第5回 名勝木曾川の堤防整備に関する検討委員会 説明資料

第4回 名勝木曾川の堤防整備に関する検討委員会 議事要旨

3. 検討結果のとりまとめ

堤防・護岸の形状

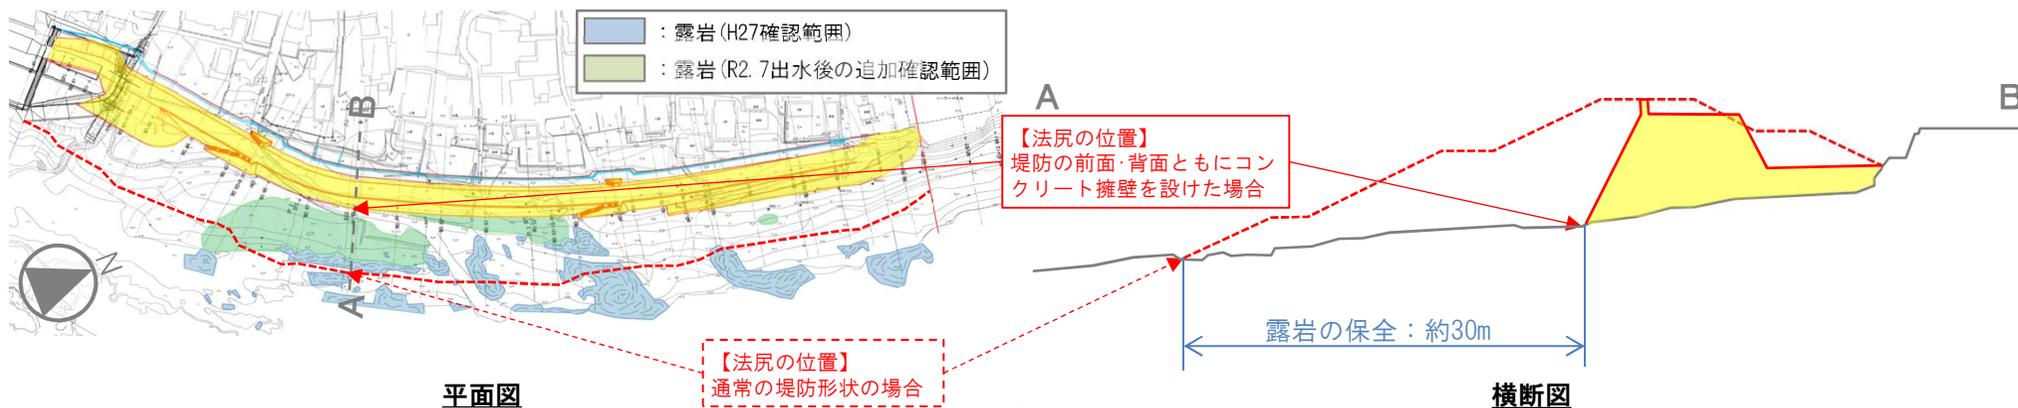
- 第3回委員会(R6/03/07開催)では、堤防・護岸の修景方法を確認した。
- 堤防前面(川面側)のコンクリート擁壁は、厚さ数mm程度の目荒しにより明度を抑え、階段の外壁は、玉石積として景観上のアクセントをつけることとした。※
- 植生については、特段の整備は行わず自然な生育に委ねることとした。
- 堤防背面(家屋側)は、視認できる範囲が地形上近隣に限定されることから、修景を特には行わないこととした。

- ※ 坂路の外壁についても、第4回委員会までは玉石積による修景としていたが、以下の理由により目荒しへ変更する。
 - ・延長約120mでアクセントとしては長大となる
 - ・目荒しへの変更により工期短縮とコスト縮減が見込まれる
